改善箇所説明図

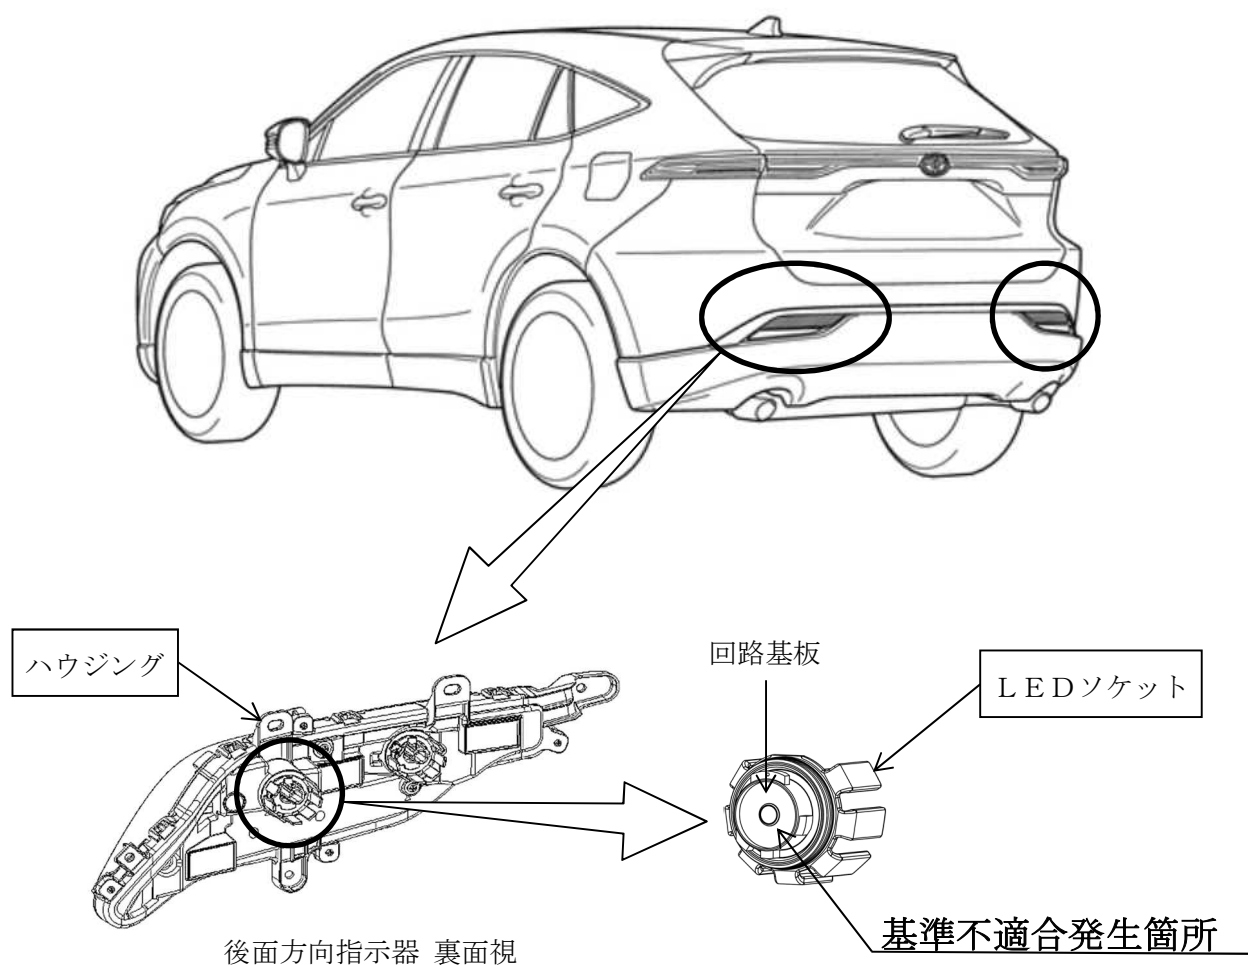
後面方向指示器において、LEDソケット内の回路基板の耐水性が不十分なため、雨水等がソケットに滴下して当該基板に結露が発生することがある。そのため、結露した状態での通電と乾燥を繰り返すと、基板上に短絡回路が形成され、最悪の場合、後面方向指示器が作動しなくなるおそれがある。

全車両、後面方向指示器のLEDソケットを対策品に交換するとともに、一部車両に対しては、当該ソケットの組付けを可能にするハウジングに交換する。
